# 東通原子力発電所 津波の評価について (コメント回答)

2022年9月2日  
東北電力株式会社

## 審査会合におけるコメント

海底地すべり位置(産業技術総合研究所(2013)に一部加筆)

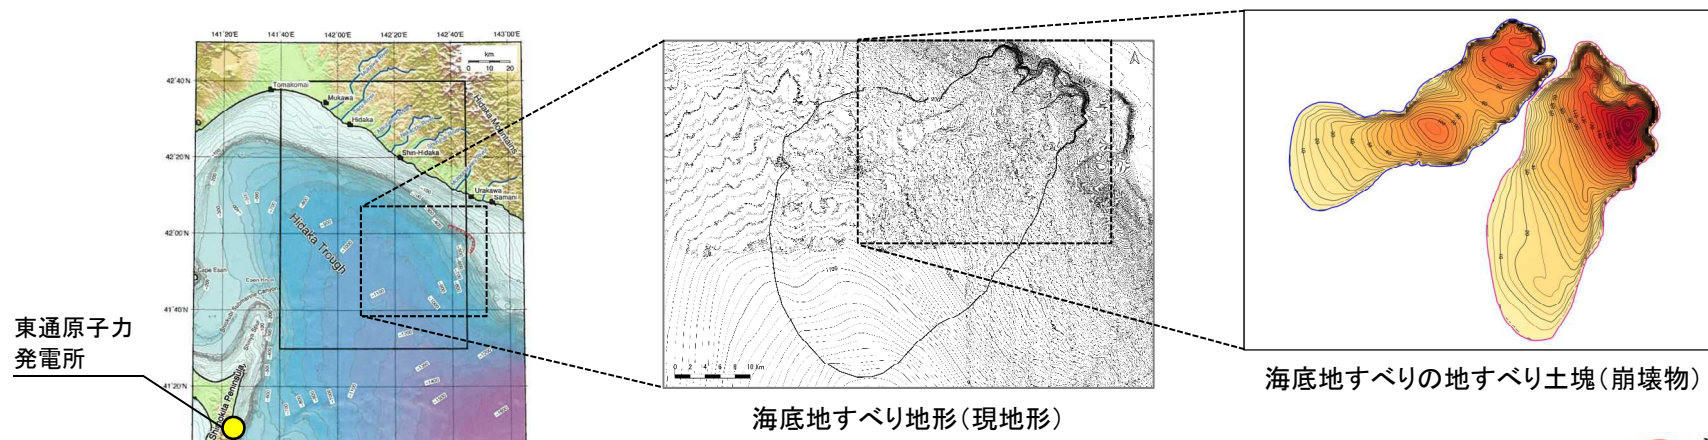
No.	コメント時期	コメント内容
S210	2022年1月28日 第1027回審査会合	地震に起因する津波と地震以外に起因する津波の組み合わせ対象とする波源の選定根拠を資料に明記すること。

- 津波発生要因に係る敷地の地学的背景, 津波発生要因の関連性及び発電所の津波高さや補機冷却海水系取水口敷高を下回る継続時間に与える影響を考慮して, 地震に起因する津波と地震以外に起因する津波の組合せ対象とする波源の選定根拠を明記した。

- 想定波源域, 地震規模が大きく, 発電所に与える影響が最も大きい「十勝沖・根室沖から岩手県沖北部の連動型地震」を評価対象とした。

- 連動型地震の活動により地すべりが励起される可能性を考慮し, 発電所に与える影響が最も大きい「日高舟状海盆の海底地すべり」を評価対象とした。
- 「ハワイ付近の海底地すべり」, 「恵山の山体崩壊」については, 連動型地震の活動との関連性は無いと考えられることから, 評価対象外とした。
- 「日本海溝付近における海山の海底地すべり」のほか, 短周期の波を発生させる要因の1つとして考えられる未知なる分岐断層(=「その他の地震」)や海底地すべり等が存在する可能性については, 連動型地震のうち特性化モデル④で考慮していることから, 本検討の対象外とした。

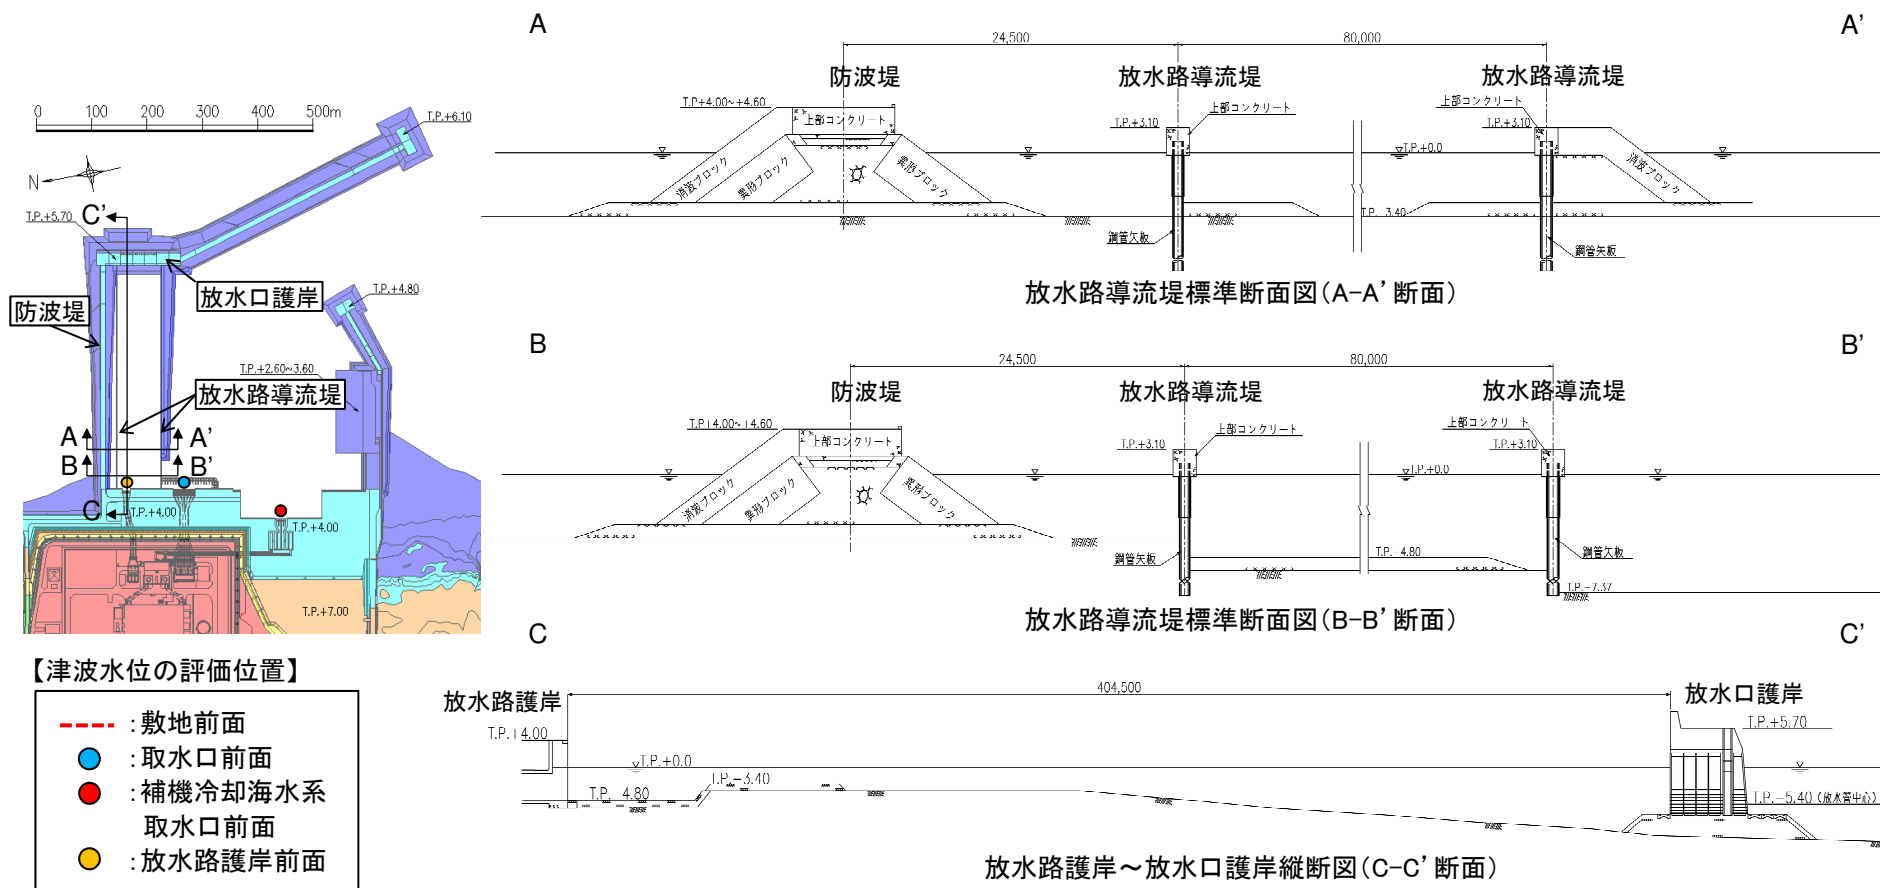
No.	コメント時期	コメント内容
S211	2022年1月28日 第1027回審査会合	連動型地震と日高舟状海盆の海底地すべりの組み合わせ時間を検討する評価地点について、補機冷却海水系取水口前面以外の評価地点も追加すること。

#### ■津波水位の評価位置:放水路護岸前面

- 放水路護岸前面は、耐震重要施設等が設置された敷地(T.P.+13.0m)への流入経路になることから、水位上昇側の評価位置として設定。
- 放水路護岸前面は高さT.P.+3.1mの放水路導流堤及びT.P.+5.7mの放水口護岸で囲まれた区域内に位置するため、それらを越波しない限り、津波は到達しない。
